SOPRINTENDENZA SPECIALE PER IL PIANO NAZIONALE
DI RIPRESA E RESILIENZA

Oggetto: [ID_VIP: 9032] **PROVINCIA DI SASSARI (comuni di Porto Torres e Sassari) – Progetto di un impianto agro-fotovoltaico denominato "PORTO TORRES 2", della potenza di 58,128 MW e delle relative opere di connessione alla RTN - Progetto Definitivo.**
Procedura riferita al Decreto legislativo n. 152 del 2006 – VIA (art. 23 – PNIEC)
Proponente: Green2grid S.r.l.
Parere tecnico istruttorio della Soprintendenza speciale per il PNRR.

OGGETTO: [ID_VIP:9032] PROVINCIA DI SASSARI (comune di Porto Torres, Sassari) - Progetto di un impianto agro-fotovoltaico denominato "PORTO TORRES 2", della potenza di 58,128 MW e delle relative opere di connessione alla RTN – Progetto definitivo. Parere endoprocedimentale negativo.

Figura 14- Estratto di Piano Paesaggistico Regionale (P.P.R.) - Beni paesaggistici e beni identitari nei pressi dell'impianto agro-fotovoltaico

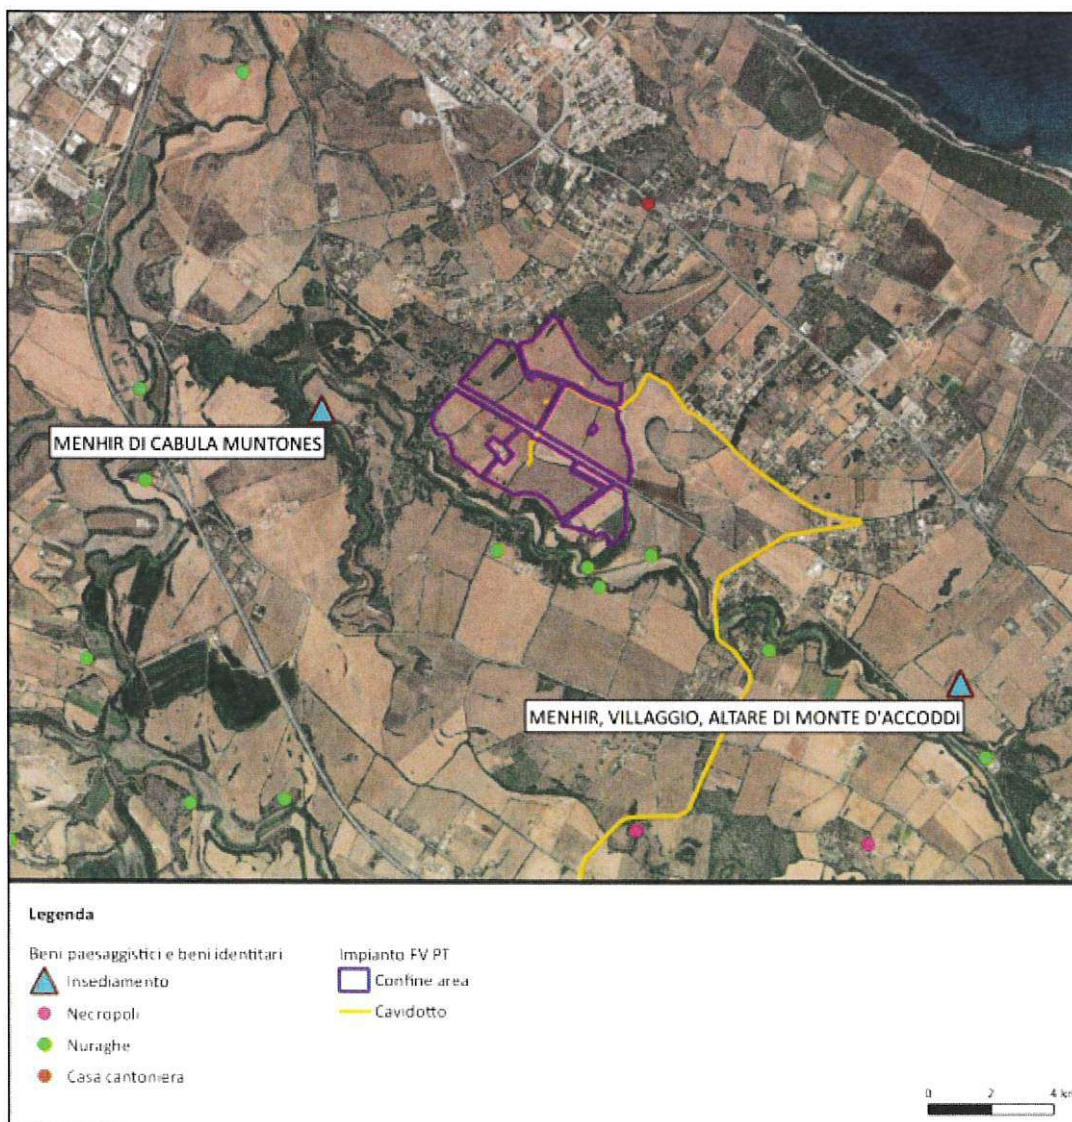
CONSIDERATO che il progetto proposto si pone in vicinanza anche di elementi archeologici identificati dal medesimo Proponente nella *Relazione paesaggistica* (v. fig. 14, p. 41, ma anche fig. 23 di p. 52), per i quali l'impianto agrivoltaico proposto si pone anche nell'interno della fascia di rispetto di 500 m come definita dalla lett. c-quater del comma 8 dell'art. 20 del D.Lgs. n. 199 del 2021:

(Immagine elaborata dalla Soprintendenza Speciale PNRR con gli impianti fotovoltaici / agrivoltaici previsti nei territori agricoli della Nurra – nell'ovale in ROSSO l'impianto di cui trattasi)

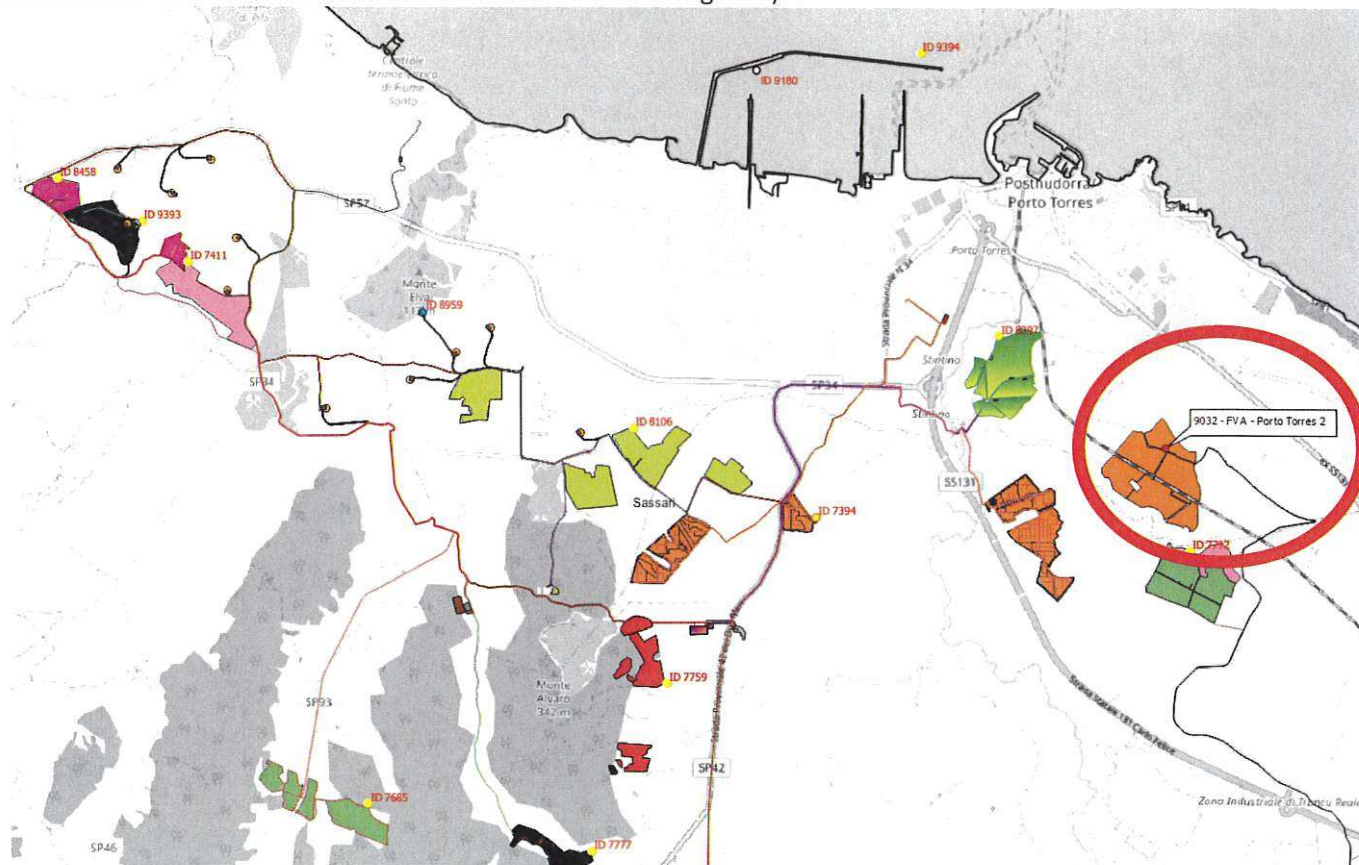
CONSIDERATO che, al fine di programmare una corretta distribuzione degli impianti da fonti di energia rinnovabile, nel territorio in esame, si ritiene comunque opportuno evidenziare che il progetto di cui trattasi è prossimo a diversi impianti da fonti energetiche rinnovabili (FER) in valutazione statale di seguito illustrati nell'immagine sotto riportata (con indicato in carattere rosso il corrispondente codice ID-VIP della procedura di VIA di competenza statale attribuito dal Ministero dell'ambiente e della sicurezza energetica):

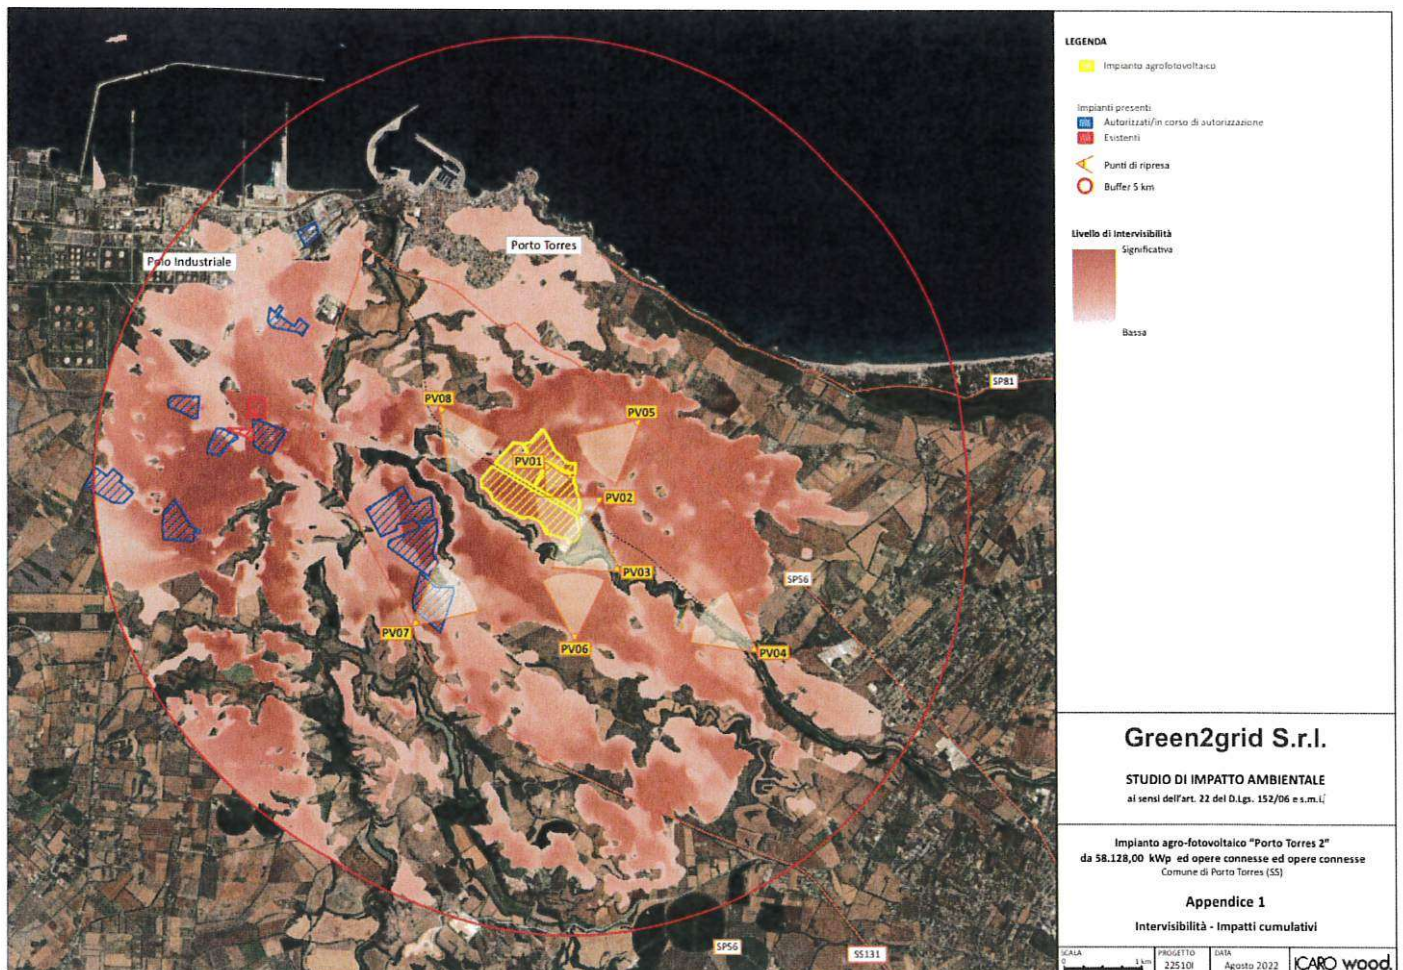
CONSIDERATO che le aree interessate dall'impianto fotovoltaico risultano oggetto di tutela paesaggistica ai sensi della Parte III del Codice dei beni culturali e del paesaggio, in particolare delle aree di cui all'art. 143 comma 1, lett. d)

del D. lgs. 42/2004 e agli articoli 19 e 20 delle NTA del Piano paesaggistico regionale (PPR), in quanto ricadenti all'interno del bene paesaggistico tipizzato ed individuato denominato "Fascia Costiera".
